监理通知单

工程名称: 高邮市鑫辰新能源有限公司汤庄镇 78MW 渔光互补光伏发电项目 编号:A.O.4-TZ-2024-11-004

事由: 汤庄项目施工现场管桩质量事宜

现场质量问题桩见下图:

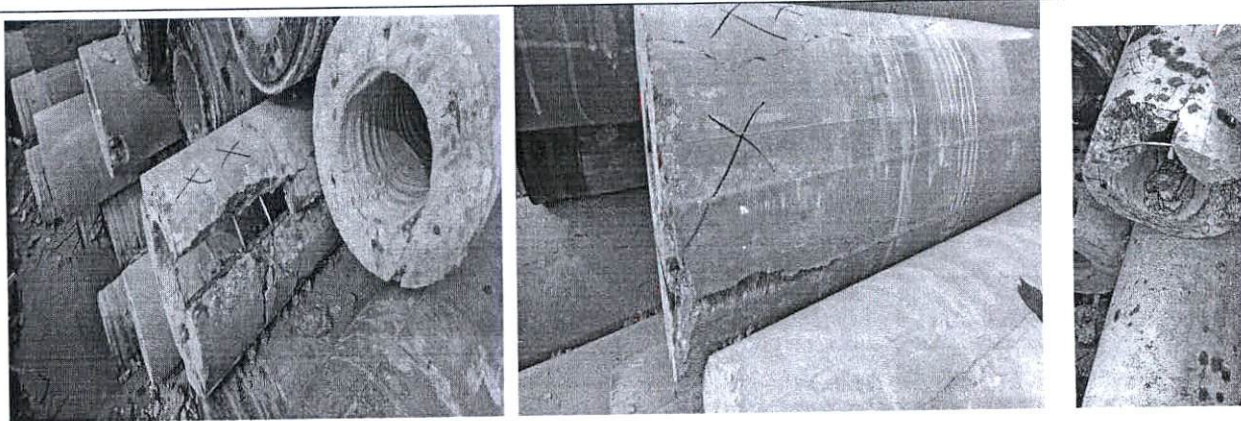
内容: 汤庄项目 78MW 区域 7 号、11 号地陆续进桩, 我监理项目部同时组织监理人员对所进管桩进行外观、管厚、长度及质量证明文件进行检查, 发现质量问题如下:

- 1、管桩出场试验检验报告尚未提供;
- 2、堆放现场的部分管桩出现端部破碎、桩体裂纹、钢筋外露等质量问题;

对于管桩进场质量验收程序问题, 我方在群里和通知单都反复强调, 并且要求必要时你方可派人到管桩供货商执行监造, 把好管桩制造施工工艺关, 制造出质量稳定的产品, 不影响施工质量和进度; 对此批次有质量问题不符合要求管桩要及时清退出场, 不得用于项目。

要求贵司在 3 日内完成整改并回复。
